Groupe de travail de l'éclairage et de la signalisation lumineuse

Quatre-vingt-troisième session

**Règlement ONU n° 48 (Installation des dispositifs d'éclairage
et de signalisation lumineuse) :****Propositions de nouvelles séries d'amendements
au Règlement ONU n° 48****Proposition de nouvelle série 08 d'amendements
au Règlement ONU n° 48****Communication de l'expert du groupe d'intérêt***

« Annexe 2

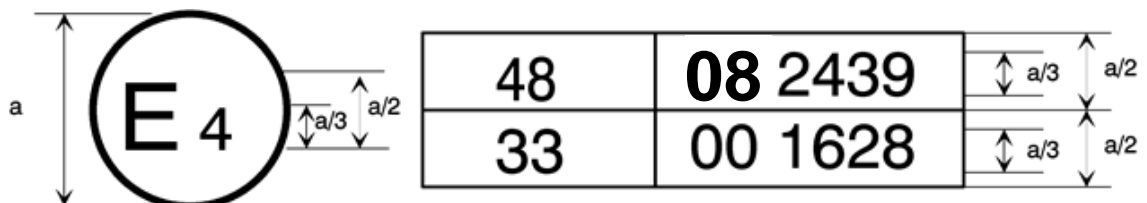
La marque d'homologation ci-dessus, apposée sur un véhicule, indique que le type de ce véhicule a été homologué aux Pays-Bas (E4) en ce qui concerne l'installation de dispositifs d'éclairage et de signalisation lumineuse, en application du Règlement ONU n° 48 tel que modifié par la série **08** d'amendements. Le numéro d'homologation indique que l'homologation a été accordée conformément aux prescriptions du Règlement ONU n° 48 tel que modifié par la série **08** d'amendements.

24. Des modifications rédactionnelles ont été apportées pour mettre à jour le numéro de la série d'amendements dans les exemples.
